**ODBORNÉ STANOVISKO
z hlediska bezpečnosti pro volně žijící ptáky**

Předmět odborného stanoviska
Konzola PAŘÁT III-N-JB kat.č. 784-00 + odpínaný kabelový svod

Výrobce
ENERGETIKA SERVIS s.r.o.
Křižíkova 1690, 37001 České Budějovice

Příloha č. 3: Rozměrový náčrt Konzola PAŘÁT III-N-JB kat.č. 784-00 + odpínaný kabelový svod.

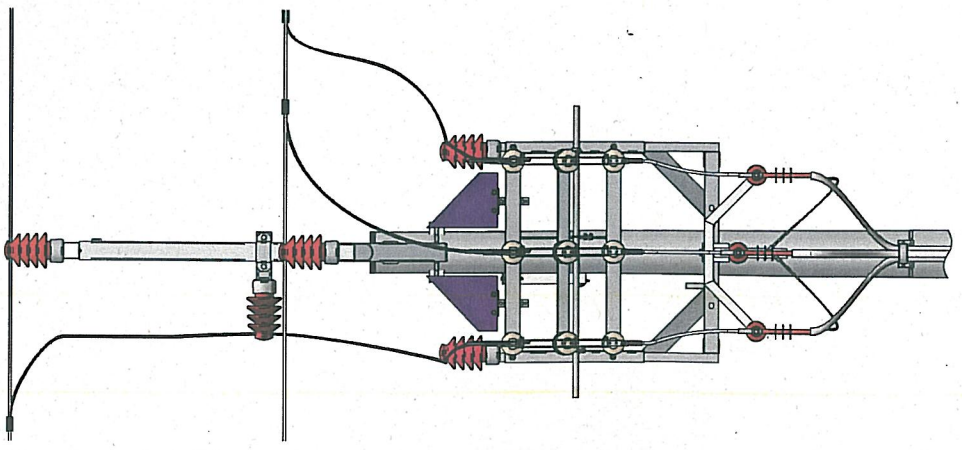
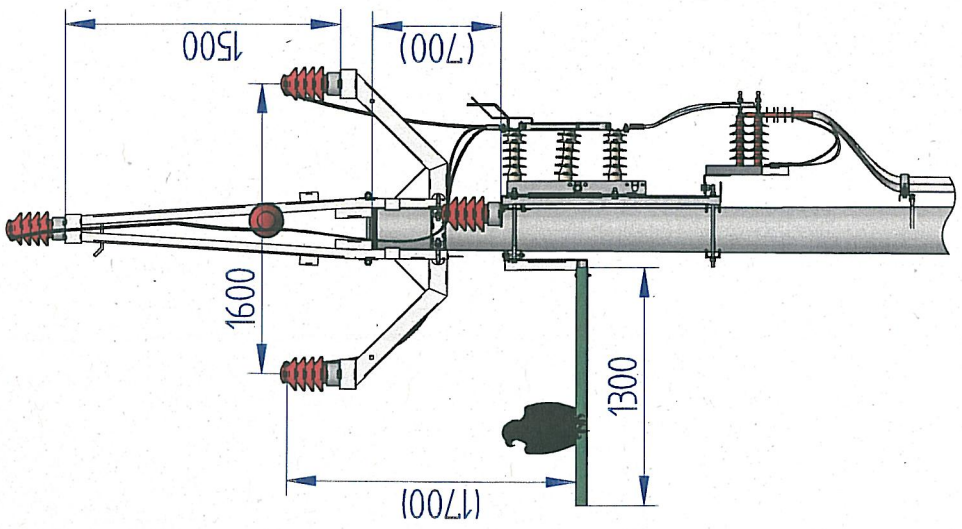
Na konzolách typu Pařát byly prokázány ojedinělé úhyny větších druhů ptáků při pokusu o dosednutí na šikmá ramena konzoly. Toto riziko by mělo být eliminováno instalací speciálních bidel umístěných pod hlavní konzolou. Dosavadní monitoring účinnosti těchto bidel prokázal, že ptáci velikosti káněte skutečně bidla k dosedání využívají. U menších dravců (zejména poštolka obecná) byly zaznamenány pokusy o dosednutí na vodorovnou výztuhu mezi bočními a středním ramenem konzoly. U ptáků velikosti poštolky je však úraz proudem při tomto způsobu dosednutí díky tělesným proporcím prakticky vyloučen. Výrobce navrhl navíc v místě napojení bočních ramen konzoly umístění šikmých vzpěr, které plní funkci optické i funkční bariéry. Uvedená bariéra omezí náhodné pokusy o dosedání ptáků větších rozměrů, u kterých může v těchto případech dojít k úrazu. Navíc omezuje možnost kontaktu ptáka se svislým středovým vodičem. Taktéž rovinné části konzoly svislého odpínače jsou opatřeny zábranami a zároveň konzola izolátorů kabelového svodu je navržena se skosenými rameny, aby ptáci neměli možnost na ní dosednout a přiblížit se tak ke svislému svodu vodičů. Určité riziko představuje prostor, na kterém je upevněn středový horizontální izolátor hlavní konzoly. Na tento rovinný prvek mohou teoreticky dosedat menší druhy ptáků. Vzhledem k tomu, že středový vodič není izolován, mohlo by zde dojít k úrazu. Na druhou stranu je zde ale nabídka dosedacího bidla a je pravděpodobné, že naprostá většina ptáků ji využije. Z praxe nejsou známy úhyny ptáků tímto způsobem, proto nepovažujeme v tuto chvíli za nutné rovinnou plochu jakýmkoli způsobem zabezpečit. Podle současných znalostí dosedací bidlo tedy pravděpodobně nezajistí stoprocentní bezpečnost, ale společně s navrženými zábranami omezí riziko úrazů na minimální úroveň. Konzola Pařát s odpínaným kabelovým svodem s bidlem je pro ptáky jednoznačně bezpečnější, než tatáž konzola bez bidla. Navržené parametry bidla (63 mm průměr, zdrsňená povrchová úprava, délka 130 cm) považujeme za optimální. V případě užití tohoto typu konzoly v praxi, doporučujeme bidly osazovat každý sloup dle předložené dokumentace.
